Santa Fe, 05 de Diciembre de 2024.

Licitación Pública de la Obra:**“CONSTRUCCION NUEVO SAMCO J.B. MOLINA -
DPTO.CONSTITUCION - PROVINCIA DE SANTA FE”****CIRCULAR ACLARATORIA N° 3 (CON CONSULTA)**

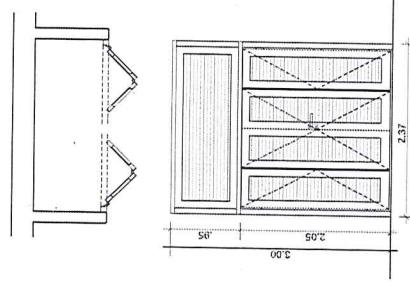
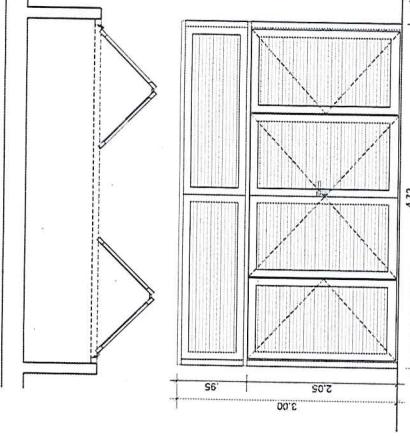
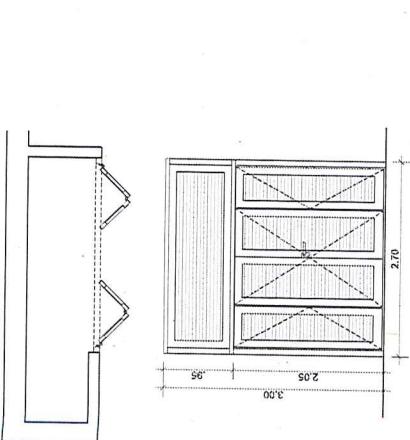
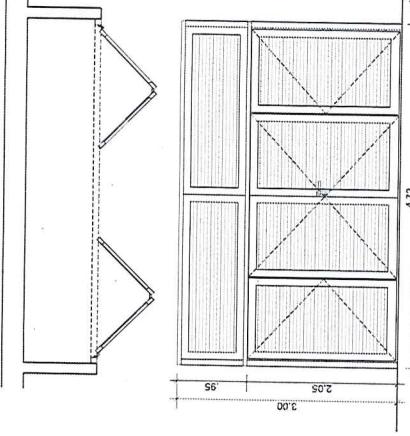
Consulta N° 1: Las aberturas denominadas PH (todas) figuran con una altura de 2.48 metros, en el plano de planilla de aberturas PC.08. pero en los cortes (ej. B-B) el vano a cubrir es de 3.02 metros. Qué debemos respetar?

Se deberá considerar la planilla PC08 adjunta.
